FeedBack Para Fábrica de Projetos

Cliente: RIO GRANDE ENERGIA S.A.

Obra: Plano Sobrecarga 2025

Projeto: 000007937169

Folha 1

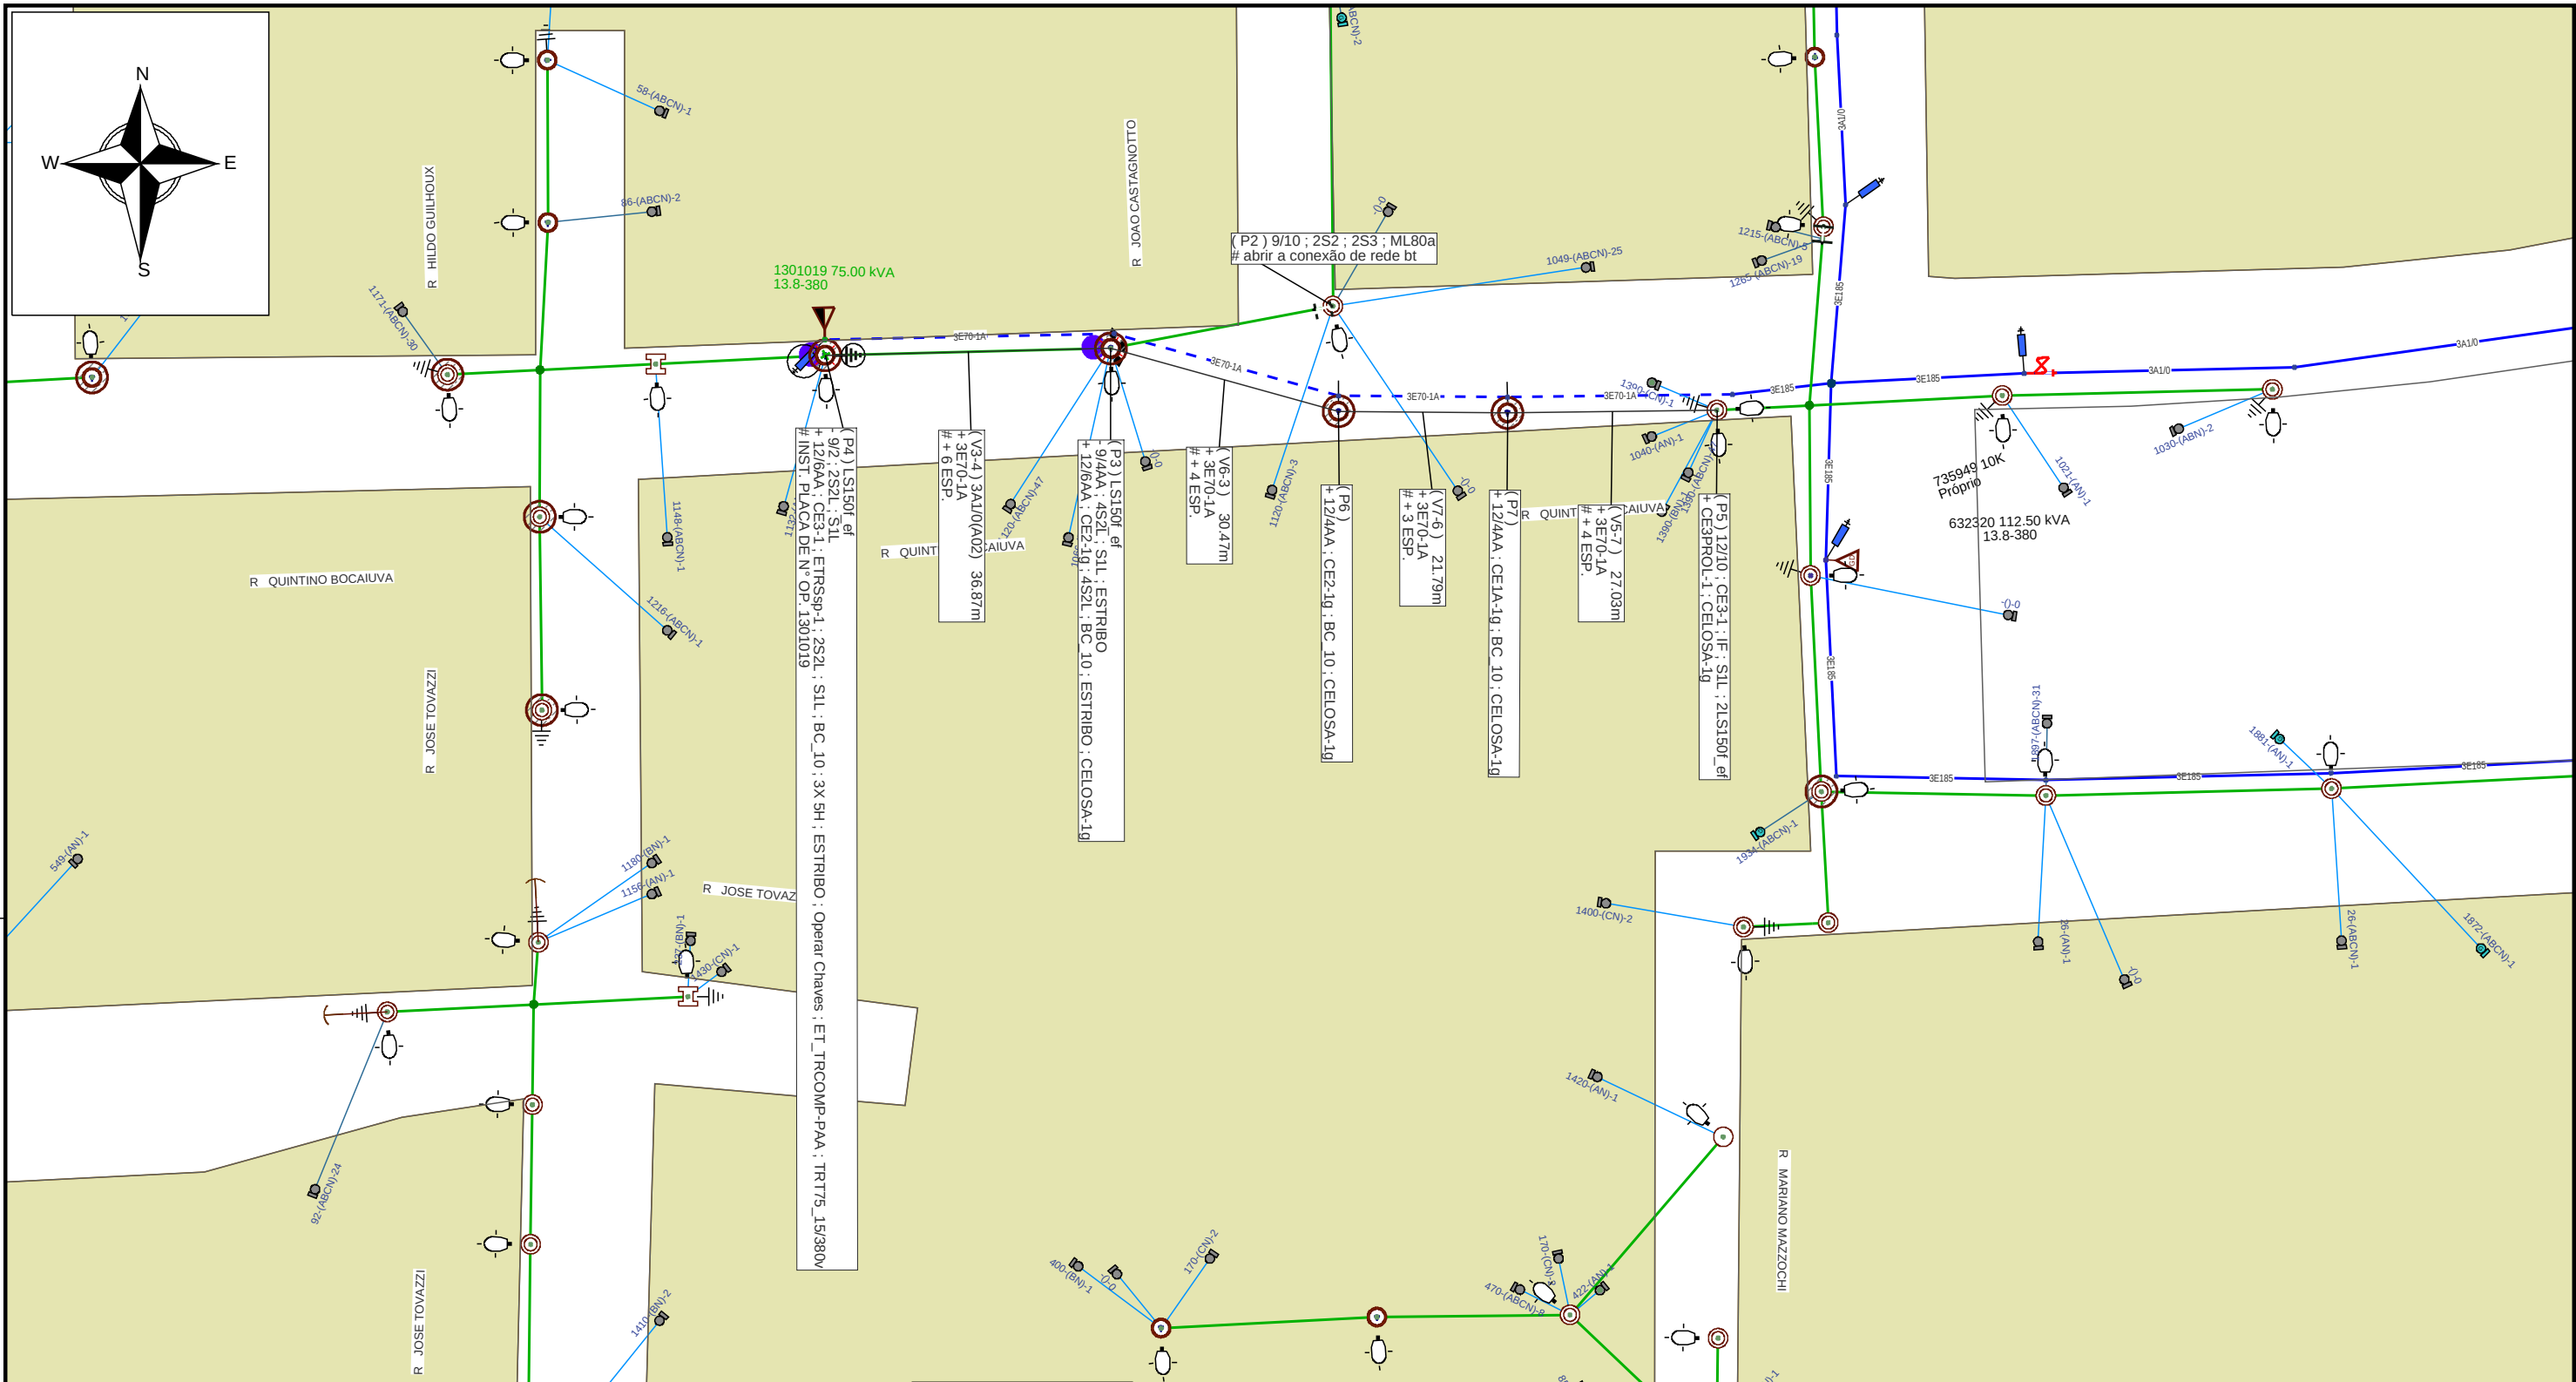
Na preparação implantar postes + estender rede MT do P5 P4 + prever tr no p4 segundo estudo + conectar rede + instalar Tr + tirar rede e postes velhos (desligar TR 719907)
